SERVIZIO LAVORI E COSTRUZIONI

C I R C O L A R E N° 418

Controllo di efficienza del
fermascambio.-

Disegni allegati 5629-5629/11
5629/12-5629/14-5629/15 e
5678/21.-

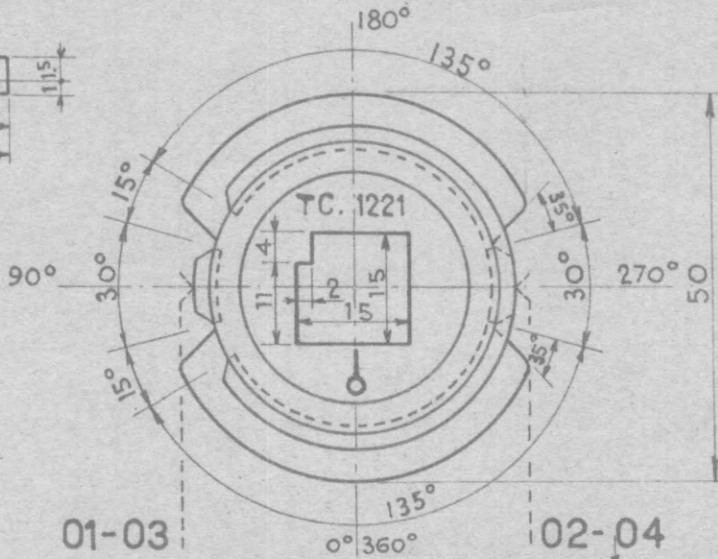
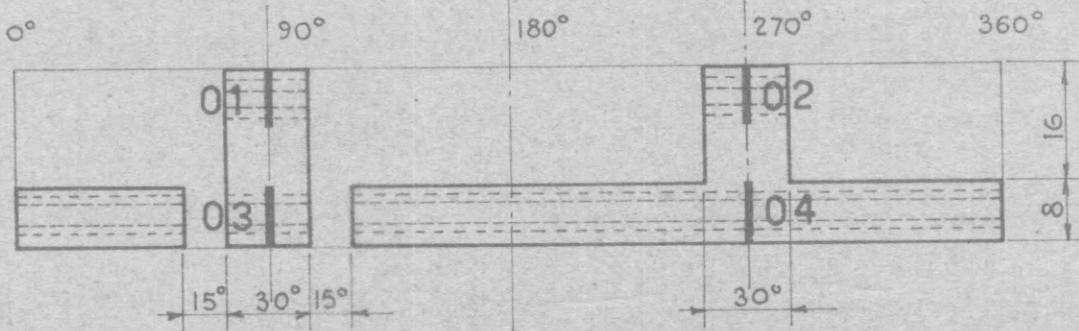
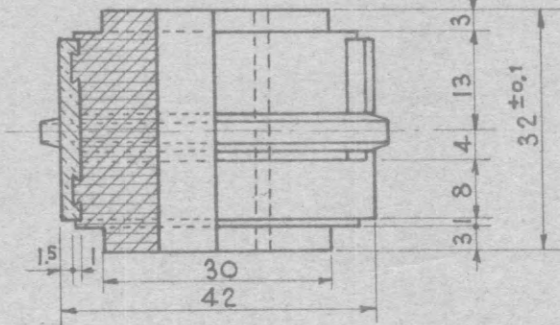
- 1) - Sostituzione del tamburo "N" ... con il tamburo T.C. 1221.-
Il tamburo "N" stante la propria costituzione, durante la fase di rotazione può mettere, per brevi istanti, in corto circuito l'alimentazione, fatto questo che, oltre a produrre sfiammate ai contatti, altera profondamente la struttura di questi ultimi, tanto da provocare la sparizione del controllo. Si dispone pertanto di sostituire il tamburo "N" con il tamburo T.C.2121 (Cat.826-715) meglio rispondente allo scopo, di cui si allega disegno 5678/21.-
- 2) - Imboccolamento sede perno C.F. 012. Il perno C.F.012, su cui è montato il tamburo, a causa del consumo della sede in alluminio

Il tamburo deve potersi montare senza forzarlo su un albero quadro 15x15 con smusso 2x4 come è indicato nel disegno. Qualunque sia lo spostamento del tamburo su detto albero per effetto del giuoco fra albero e tamburo, i valori angolari relativi alle corone di contatto riferiti all'albero quadro non dovranno differire da quelli indicati nel disegno di oltre 1° in più o in meno.
